改善箇所説明図

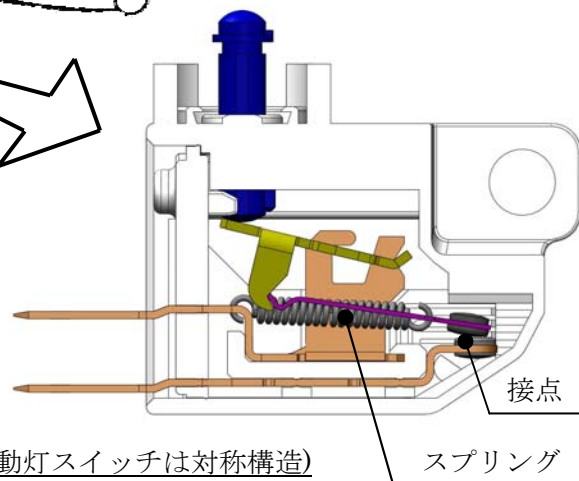
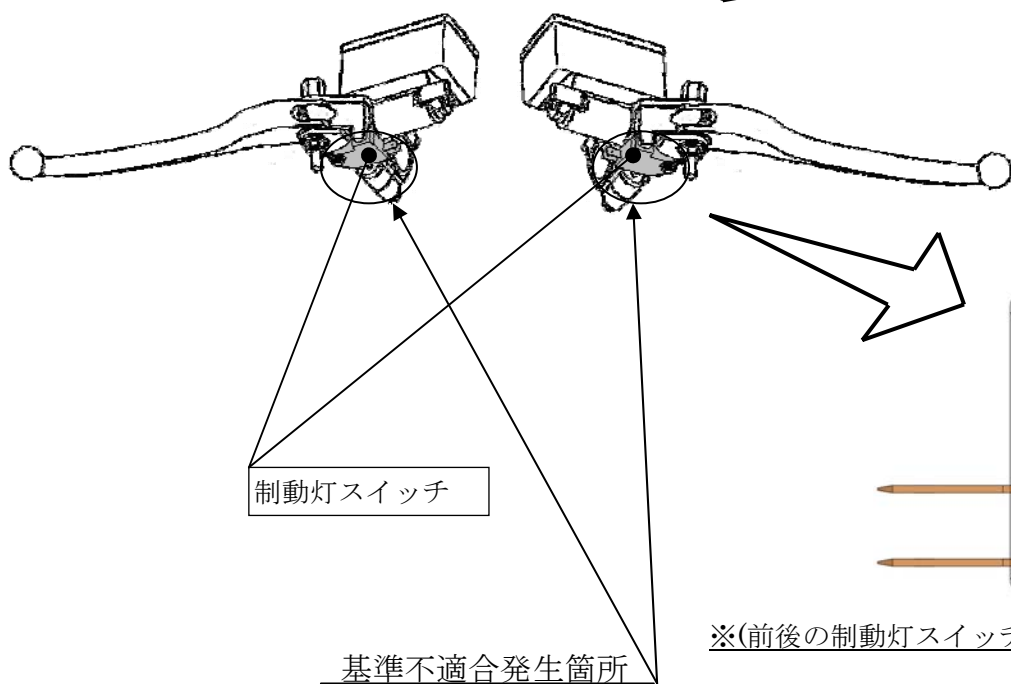
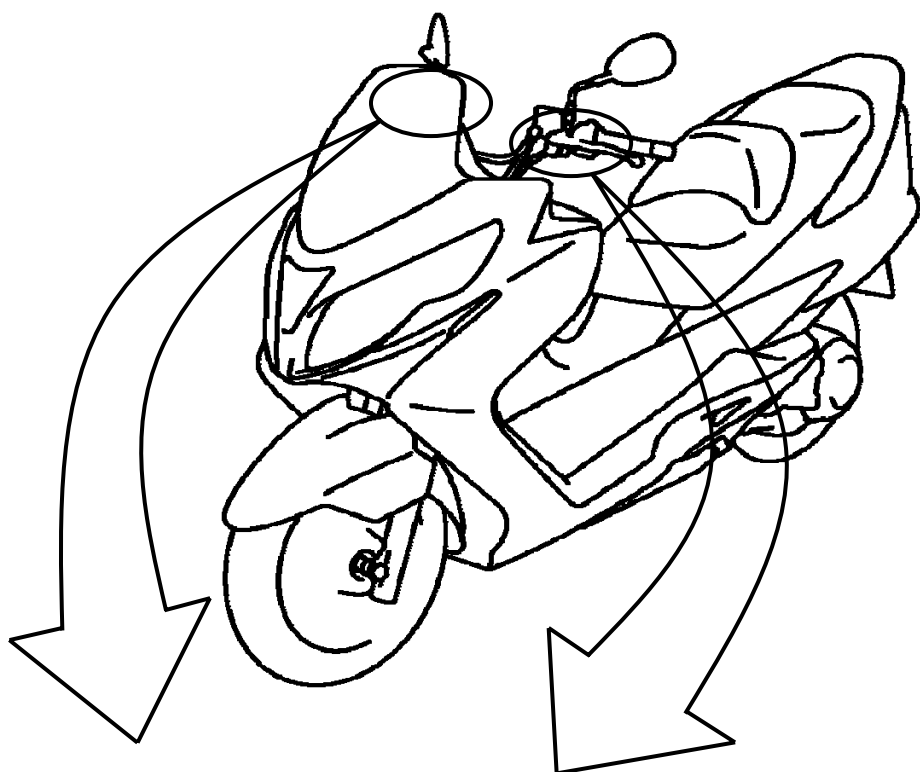
制動灯スイッチにおいて、内部の構造が不適切なため、制動操作時に接点を密着させるスプリングが通電することにより発熱し、スプリングが伸びる場合がある。そのため、そのままの状態で使用を続けると、スプリングの張力が不足し、接点の密着力が低下することによる接触不良で制動灯が点灯しなくなり、最悪の場合、原動機の始動ができなくなるおそれがある。

全車両、当該スイッチを対策品と交換する。

識別：制動灯スイッチ下側に、識別用の白ペイントがあり、容易に識別できる。
